Høringssvar Lyne Grusgrav - Tingheden

Museal udtalelse i forbindelse med høring over ansøgning om råstofindvinding og afgrænsning af miljøkonsekvensrapport for råstofindvinding på dele af matr.nr. 5a, 5l, 6e, 6q, 6s, 7a, 8a og 8c Lyne By, Lyne I Ringkøbing-Skjern Kommune

Figur 1: Beboernes forslag til placering af støjvolde langs Tinghøjvej og Tinghedevej

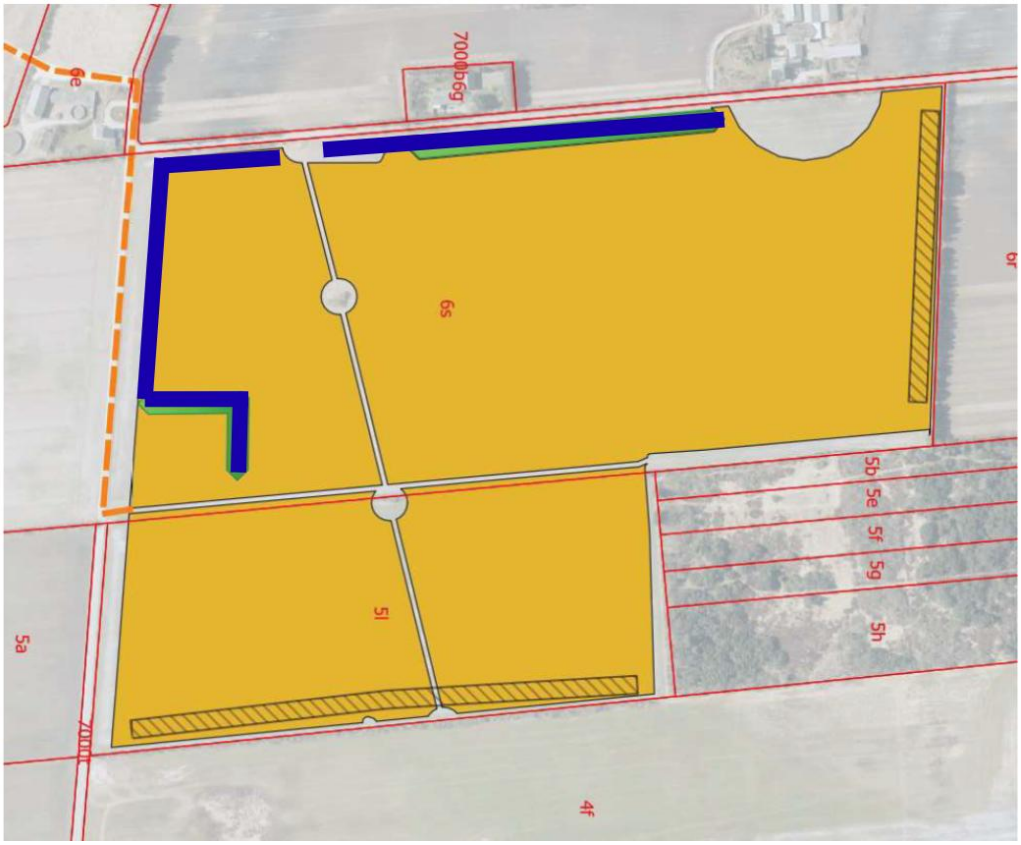
Ved ejendommen på Tinghøjvej 1 (matrikel 6g) afskærmer den planlagte støjvold kun en del af grunden, mens den øvrige del fortsat er åben mod graveområdet. Dermed risikerer både boligen og de udendørs opholdsarealer at blive påvirket af støj og støv fra gravearbejdet.

Ejendommen på Tinghedevej 1 (matrikel 6e) er ligeledes udsat for potentielle støj- og støvgener, da der ikke er planlagt en støjvold, som direkte afskærmer ejendommen mod graveområdet.

Vi ønsker, at den planlagte placering af støjvoldene ændres, så de i højere grad beskytter de omkringliggende ejendomme mod støj- og støvgener fra grusgraven.

Vi har derfor udarbejdet et alternativt forslag til placering af støjvoldene langs Tinghøjvej og Tinghedevej, som fremgår af den vedlagte skitse (figur 1). **På skitsen er vores forslag til placeringen af støjvoldene markeret med blåt**. Vi foreslår, at støjvoldene etableres i overensstemmelse med vores forslag, så der skabes en mere sammenhængende afskærmning af de berørte ejendomme, herunder Tinghøjvej 1 og Tinghedevej 1.

Vi gør opmærksom på, at placeringen af den planlagte ind- og udkørsel til grusgraven fra Tinghedevej ikke er angivet på vores skitse. Forslaget vedrører derfor primært støjvoldenes placering.

Fig. 2. Kort: Fund og Fortidsminder. Nyeste ortofoto/høje målebordsblade

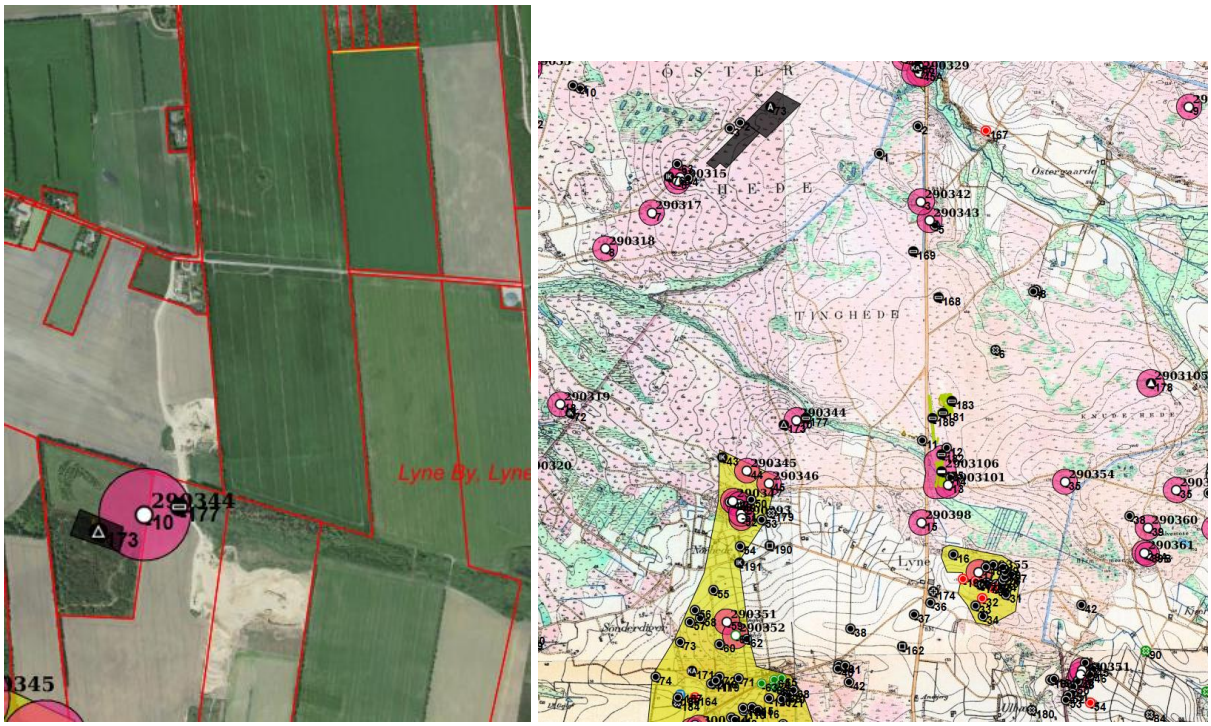
Arkæologi Vestjylland har gennemført en arkivalske kontrol. Denne viser at der ikke er kendte fortidsminder på nogen af arealerne, bortset fra en fredet gravhøj, lok. 10 - fredningsnr. 290344. Dens 100 meter beskyttelseszone er der tydeligvis taget hensyn til i ansøgningen.
Der er dog stadig risiko for at der kan gemme sig flere fortidsminder i området, hvis man zoomer ud og ser på de høje målebordsblade ligger råstofområdet på Tingheden og det ses, at der ligger højrækker både nord og syd for indvindingsområderne. Der er sandsynlighed for at højrækkerne har været sammenhængende og der ligger flere gravhøje, som i dag er overpløjet, på det mellemliggende areal. Her kan der stadig være væsentlige arkæologiske spor tilbage af de i undergrunden nedgravede grave.

Arkæologi Vestjylland vil derfor anbefale at man for foretaget en systematisk forundersøgelse af de nye indvindingsområder.
